**AVIS RELATIF À LA PROTECTION
CONTRE LES EVENTUELS EFFETS NOCIFS ET NUISANCES
PROVOQUÉS PAR LES RAYONNEMENTS NON IONISANTS
GÉNÉRÉS PAR DES ANTENNES ÉMETTRICES STATIONNAIRES**

Commune : TINLOT - Exploitant : ORANGE

Référence exploitant : 355L1_1 / 32355L1_1 / 42355L1_1 / 52355L1_1

Rapport n° 2051 / 2024

Figure 1 : Vue en plan des lieux de séjour et des points de contrôle

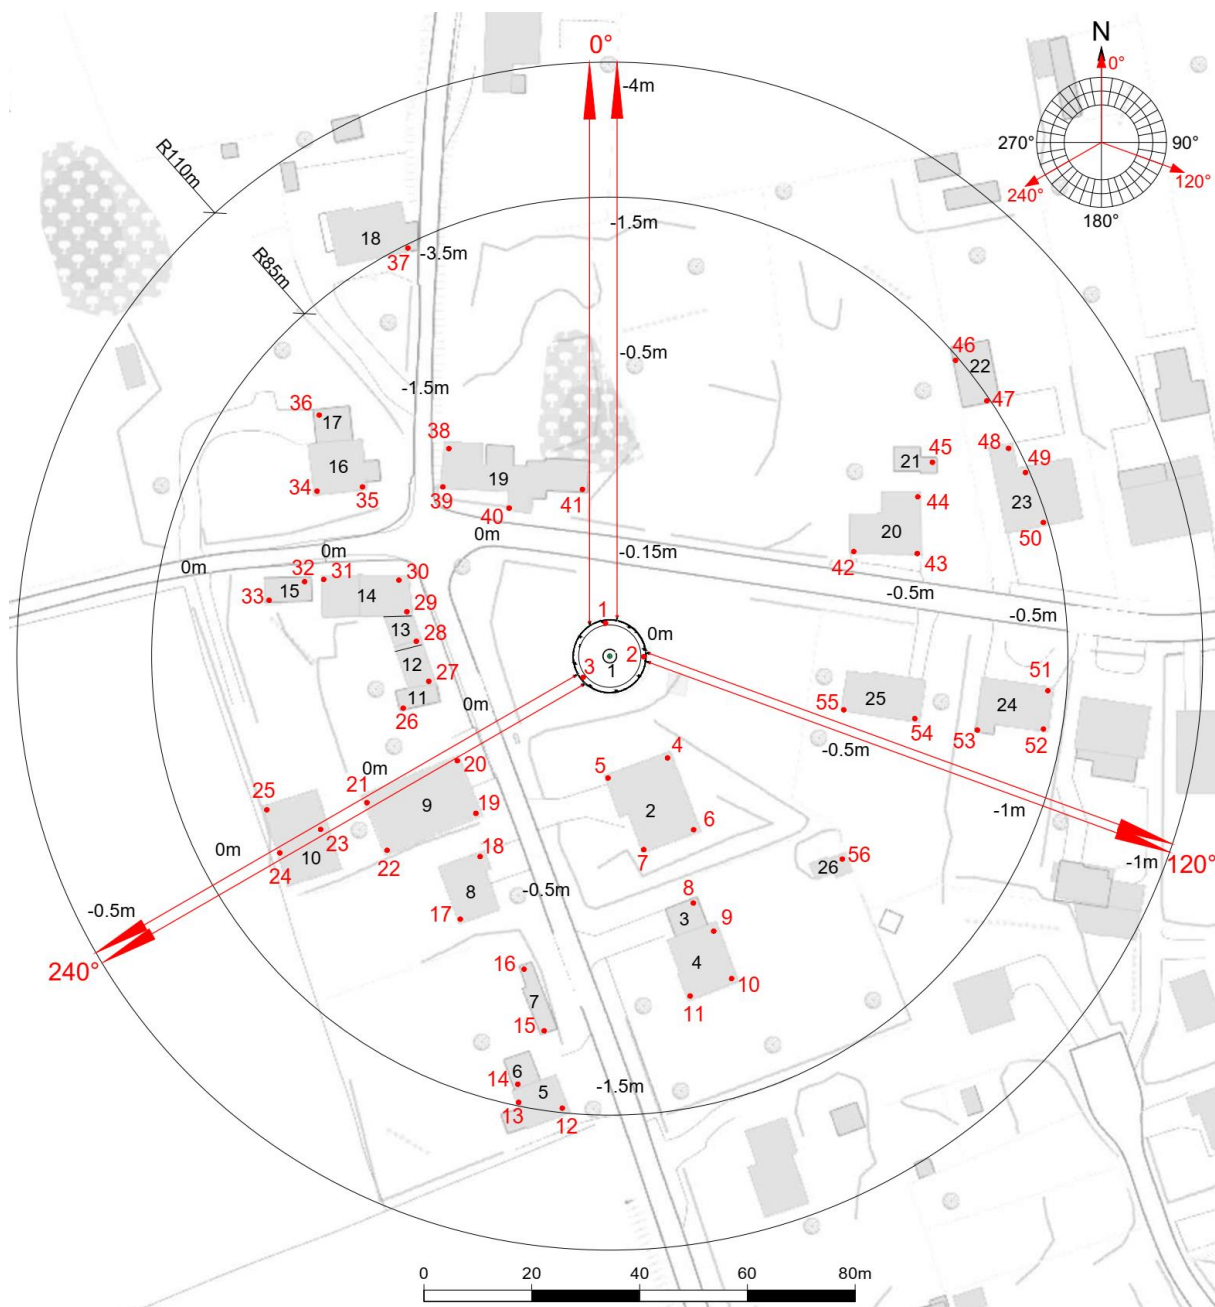
Les fréquences d'émission, la puissance rayonnée par chacune des antennes et leur gain permettent de déterminer le rayon de la zone à analyser. Tout dépassement de la limite par installation est exclu en dehors de cette zone. Le tableau 2 reprend les 35 LS² pour lesquels l'indice d'exposition est le plus élevé. Les différentes colonnes indiquent :

- le numéro du point de contrôle repris sur un des plans de la figure 1;
- le numéro du LS dans lequel se trouve le point de contrôle de la 1^{ère} colonne ;
- l'atténuation d'obstacle prise en compte pour le calcul de l'indice d'exposition dans le LS ;
- le résultat du calcul de l'indice d'exposition.

En ce qui concerne les antennes de l'installation mentionnées dans le tableau 1, la distance maximale à laquelle la limite pourrait être atteinte, à l'extérieur, est égale à 88,2 m. S'il n'y a pas de LS à une distance inférieure, les antennes respectent forcément la limite d'immission.

Dans le cas des LS situés à l'intérieur des bâtiments, une atténuation d'obstacle est prise en compte et il en résulte que la distance maximale à laquelle la limite pourrait être atteinte se réduit à 62,4 m.

Les résultats de l'évaluation décrite au paragraphe 4 indiquent que les antennes émettrices stationnaires de l'installation faisant l'objet du présent avis ne produisent pas, dans un lieu de séjour, un rayonnement électromagnétique maximum supérieur aux limites fixées à l'article 4 du décret.

Figure 2 : Vue en plan des installations d'antennes dans un rayon de 300 mètres autour de l'installation faisant l'objet de la demande d'avis

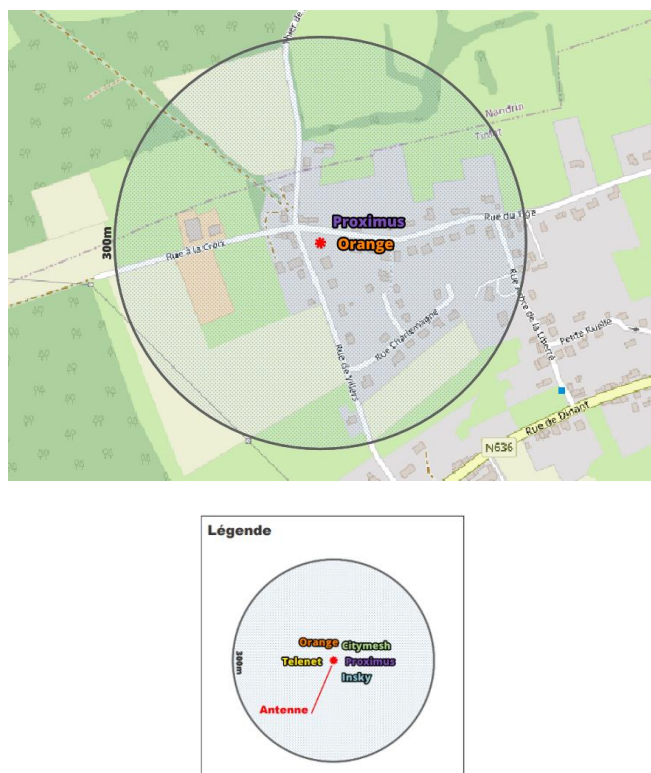
Le plan en projection verticale de la figure 2 indique la localisation des installations d'antennes émettrices stationnaires visées par le décret et situées dans un rayon de 300 mètres autour de l'installation référencée dans le paragraphe 2 et localisée au centre du cercle. Les données de localisation de ces antennes et les avis correspondant sont accessibles via le cadastre en ligne des antennes émettrices stationnaires⁶. Les installations prises en compte dans l'évaluation du respect de la limite cumulative sont les installations d'antennes émettrices déclarées en service par l'exploitant à la date du présent avis, à l'exception de l'installation référencée dans le paragraphe 2 et éventuellement d'autres installations ayant fait l'objet d'une demande d'avis à la même date et qui sont situées à l'intérieur de la zone de 300 mètres de rayon.

- il y a au plus 4 installations d'antennes émettrices stationnaires présentes dans la zone d'évaluation de 300 mètres de rayon représentée dans la figure 2, y inclus l'installation référencée dans le paragraphe 2 : la limite cumulative définie à l'article 4, §2 du décret est nécessairement respectée dans les lieux de séjour à l'intérieur de la zone d'évaluation de 300 mètres de rayon ;

- c) dans tous les autres cas, il a été vérifié que la limite cumulative définie à l'article 4, §2 du décret n'est pas dépassée dans les lieux de séjour sur base du nombre d'installations localisées dans la zone d'évaluation de 300 mètres de rayon représentée dans la figure 2, de leur localisation ainsi que des données inscrites dans la figure 1 et au paragraphe 4 du présent avis et dans les avis attestant le respect de la limite par installation ou de la limite abrogée de 3 V/m relatifs aux autres installations reprises dans la figure 2.

Compte tenu des considérations ci-dessus, il apparaît que l'intensité du rayonnement électromagnétique généré, dans les lieux de séjour situés dans un rayon de 300 mètres autour de l'installation référencée dans le paragraphe 2, par l'ensemble des antennes émettrices stationnaires de l'ensemble des exploitants du même site d'antennes émettrices stationnaires respecte la limite fixée à l'article 4, § 2 du décret.
